AVIS SUR L'IMPACT LUMINEUX DE LA SALLE DE JEUX  
DU PROJET 'HÔTEL FORÊT D'OR'

Namur, le 10/01/2024

BEL011141

Figure 1 : Illustration de la position de la porte d'accès de la salle de jeux (source : Giorgetti).

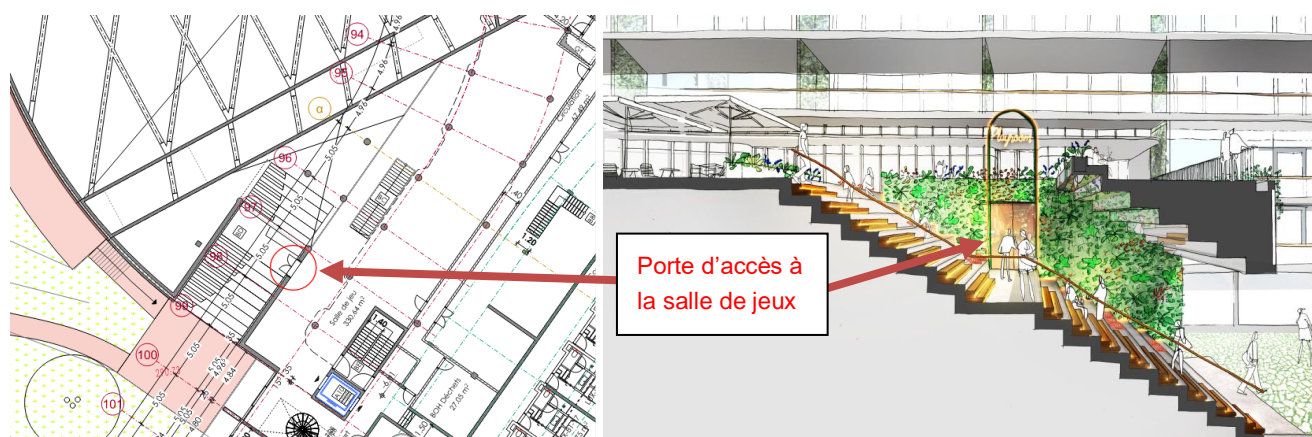
« 3.2.6 Le rapport mentionne à la page 43 les horaires de la salle de jeux (jusqu'à 3h00 de matin, 7 jours sur 7), avec un accès depuis le niveau -1 et/ou le rez-de-jardin. Des précisions devront être apportés quant à l'accès à cette salle, notamment depuis le rez-de-jardin. À l'instar de l'impact lumineux du spa, l'impact lumineux éventuel de la salle de jeux devra être pris en compte et évalué ».

La salle de jeux prend place sur 2 étages (niveau -1 et rez-de-jardin) et l'unique accès à cette salle se fait via une double porte vitrée située sur l'escalier du Plaza, au niveau du rez-de-jardin. Cette entrée émet une faible quantité de lumière étant donné la transparence de la porte et du nombre réduit de luminaires extérieurs. De plus, cette salle ne dispose d'**aucun vitrage** vers l'extérieur. Par conséquent, étant donné l'absence de fenêtre et la présence d'une unique porte vitrée, les pertes de lumière vers le ciel ou vers quelconque élément naturel seront très faibles au niveau de la salle de jeux.

Afin d'encore réduire l'impact lumineux, l'auteur d'étude recommande d'éteindre les luminaires présents sur la porte d'entrée de la salle de jeux, en dehors de ses heures d'ouverture.

En conclusion, l'impact lumineux de la salle de jeux sur la faune sauvage est évalué à **négligeable**.
